質 問 回 答 書

年 度	令和6年度
工事(業務)番号	第24000048号
工事(業務)名	市道加太102号線災害復旧工事
工事(業務)場所	和歌山市加太地内
質 問 事 項	回 答 事 項
<p>1. グラウンドアンカー工において、設計書 P6、7 の 3 号アンカー工及び 4 号アンカー工のボーリングマシン移設が 25 t ラフテレーンクレーンにて計上されておりますが、仮設道路から施工基面までの吊り上げが施工不可と考えます。設計変更の対象でしょうかご教示下さい。</p> <p>2. グラウンドアンカー工において、設計書 P5、6 の 3 号アンカー工及び 4 号アンカー工の足場工設置撤去が (標準) 25 t ラフテレーンクレーンにて計上されておりますが、仮設道路から施工基面までの吊り上げが施工不可と考えます。設計変更の対象でしょうかご教示下さい。</p>	<p>1. ボーリングマシン移設については、土木工事標準積算基準書により積算を行っており、積算条件については見積用設計書のとおり見積り願います。</p> <p>ただし、見積用設計書は契約上の制約を有するものではないため、現場条件等を勘案した施工計画立案のうえ入札参加願います。</p> <p>2. アンカー工の足場工設置撤去については、土木工事標準積算基準書により積算を行っており、積算条件については見積用設計書のとおり見積り願います。</p> <p>ただし、見積用設計書は契約上の制約を有するものではないため、現場条件等を勘案した施工計画立案のうえ入札参加願います。</p>

年 度	令和6年度
工事(業務)番号	第24000048号
工事(業務)名	市道加太102号線災害復旧工事
工事(業務)場所	和歌山市加太地内
質 問 事 項	回 答 事 項
①発注者で想定されておられる工程表をご教示願います。	①工程については、標準的な日当たり作業量より施工日数を算出し計画しています。また、災害復旧工事は原則3年以内で完了する必要があるため、工期短縮のためアンカー工を2班体制として計画し900日の工期としています。 なお、現場条件等を勘案した施工計画立案のうえ入札参加願います。
②間詰めモルタルの配合をご教示願います。	②間詰めモルタルの配合については、所定の強度以上となるよう計画してください。
③ソイルセメントにおいて、SPに対応していない作業「攪拌混合柵の設置」、「粒径処理土積込・運搬」、「混合材料運搬・投入」、「攪拌混合柵の撤去」の工種が必要ですが、設計変更の対象となりますか、ご教示願います。	③受注者との協議対象とします。なお、積算については、見積用設計書のとおり見積り願います。
④設計内訳書 P2 土砂等運搬(軟岩搬出共)が 10t	④土砂等運搬については、土木工事標準積算

1号アンカー足場工数量計算表(2/2)

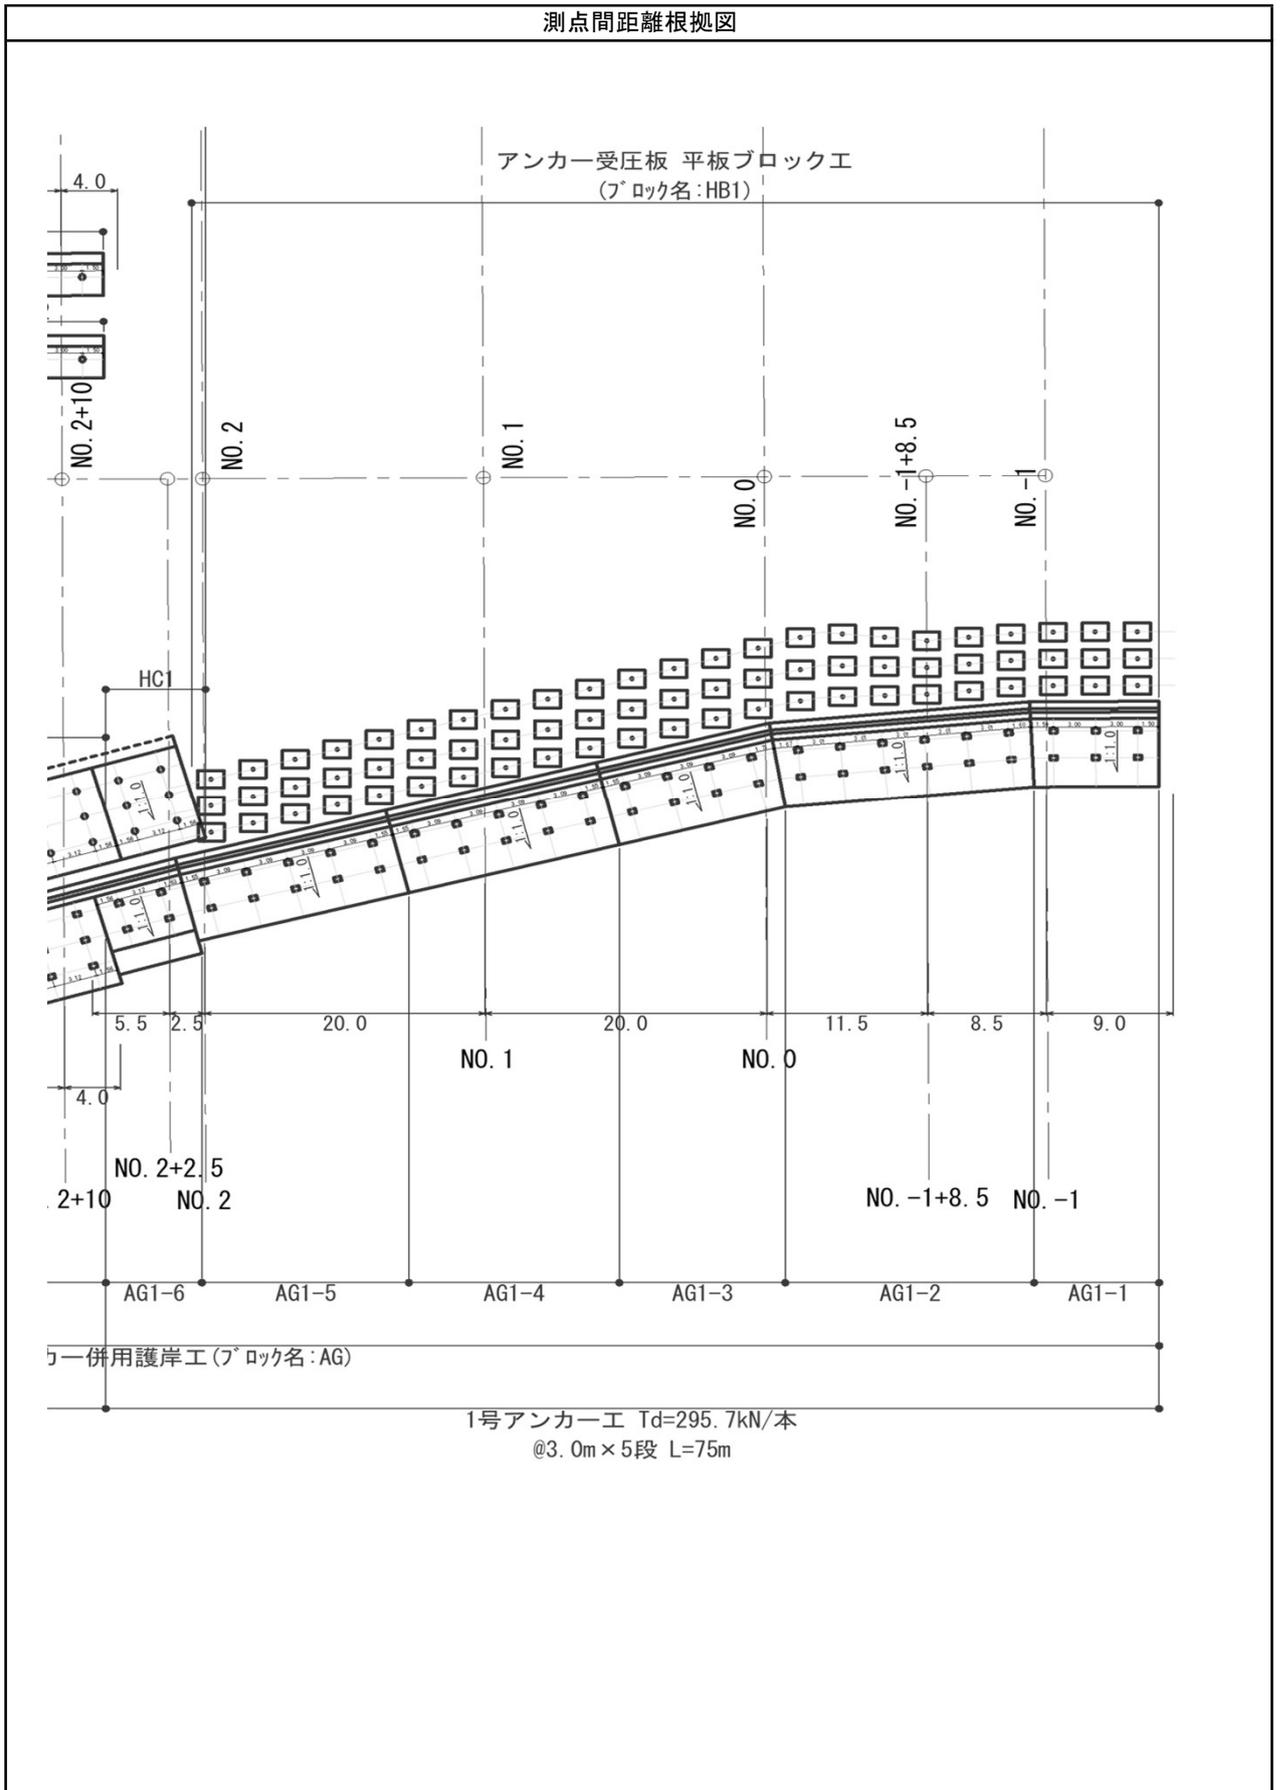
⑨アンカー工の仮設足場数量が少ないと思われるので、数量の根拠をご提示願います。

⑨別紙数量計算書のとおりです。
